## Stabilimento di Porto Marghera (VE)

### STUDIO PRELIMINARE AMBIENTALE

## Realizzazione di un nuovo impianto di produzione di alcol isopropilico (IPA) e dei relativi ancillari e di un nuovo impianto di riciclo Polistirene

**Nota tecnica con sintesi delle integrazioni volontarie alla documentazione inviata al MiTE con Nota Prot. n. 39 del 14/03/2022 (ID\_VIP: 8378)**

Fig. 1: Mappe di isoconcentrazione NO<sub>2</sub>/NO<sub>x</sub>, periodo di mediazione anno, prima e dopo la modifica oggetto dell'integrazione

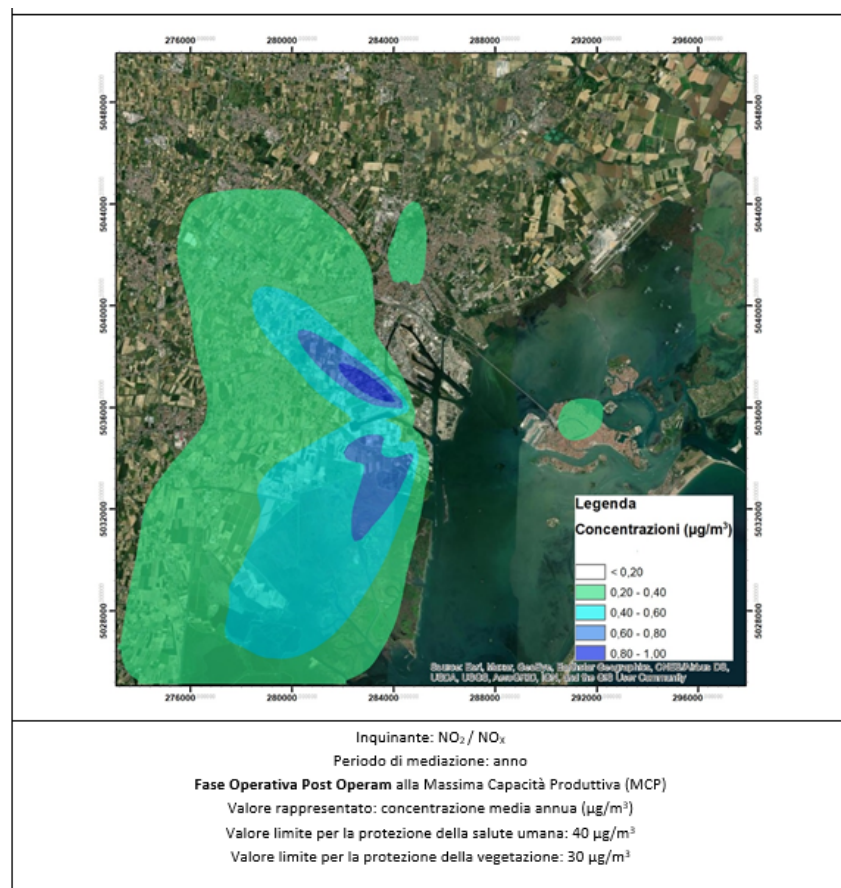
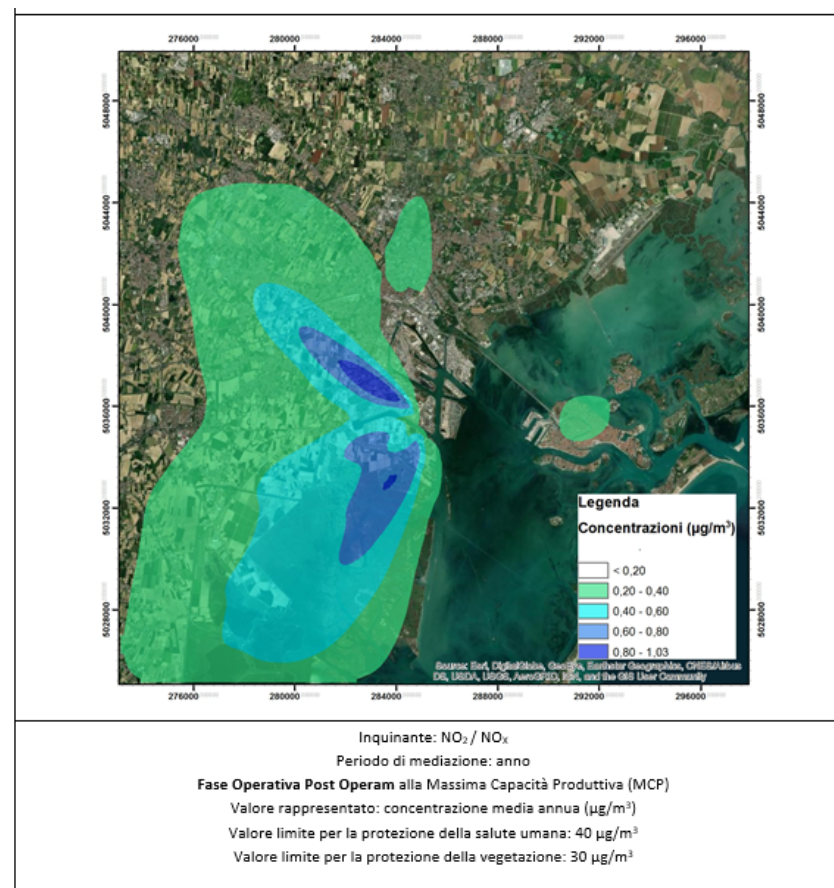
In particolare, il forno di riscaldamento del reattore di steam reforming non è alimentato prevalentemente con gas naturale di rete come previsto nel progetto originale; il combustibile principale è costituito dal gas di recupero (purge gas) proveniente dalla sezione di purificazione dell'idrogeno (c.a. 1.000 Nm<sup>3</sup>/h costituiti dal 39,4%<sub>vol</sub> di H<sub>2</sub>, 11,5%<sub>vol</sub> di CH<sub>4</sub>, 8,6%<sub>vol</sub> di CO, 39,6 %<sub>vol</sub> di CO<sub>2</sub> e per la quota restante da N<sub>2</sub> e H<sub>2</sub>O) miscelato con una piccola quantità di gas naturale di rete (22 Nm<sup>3</sup>/h).

L'utilizzo come combustibile di un gas di recupero, come previsto dalla tecnologia disponibile, garantisce un'emissione con limite di concentrazione degli NO<sub>x</sub> di 200 mg/Nm<sup>3</sup> (si veda anche quanto indicato nel D.Lgs. 152/06 per i Medi Impianti di Combustione di nuova installazione in caso di utilizzo di combustibili gassosi, come il gas di recupero). Nello Studio Preliminare Ambientale già inviato al MiTE era stato invece considerato per gli NO<sub>x</sub> il limite di emissione previsto in caso di utilizzo di gas naturale.

La variazione della concentrazione di NO<sub>x</sub> nelle emissioni ha comportato un aggiornamento del modello di dispersione degli inquinanti in atmosfera per la simulazione degli impatti sulla qualità dell'aria degli interventi in progetto. I risultati delle simulazioni delle ricadute al suolo degli scenari emissivi aggiornati, effettuate adottando una serie di assunzioni estremamente cautelative, confermano comunque valori ampiamente inferiori rispetto ai limiti di legge stabiliti dal D.Lgs. 155/2010 per tutti gli inquinanti e nell'intero dominio di calcolo considerati.

Come rilevabile dagli esiti delle simulazioni delle ricadute riportate in fig. 1 e 2 a pag. 5 e 6, la variazione della concentrazione di NO<sub>x</sub> al camino del forno a 200 mg/Nm<sup>3</sup> comporta effetti insignificanti sulle ricadute al suolo sia con riferimento alla proposta iniziale che nell'aggiornamento oggetto della presente integrazione.
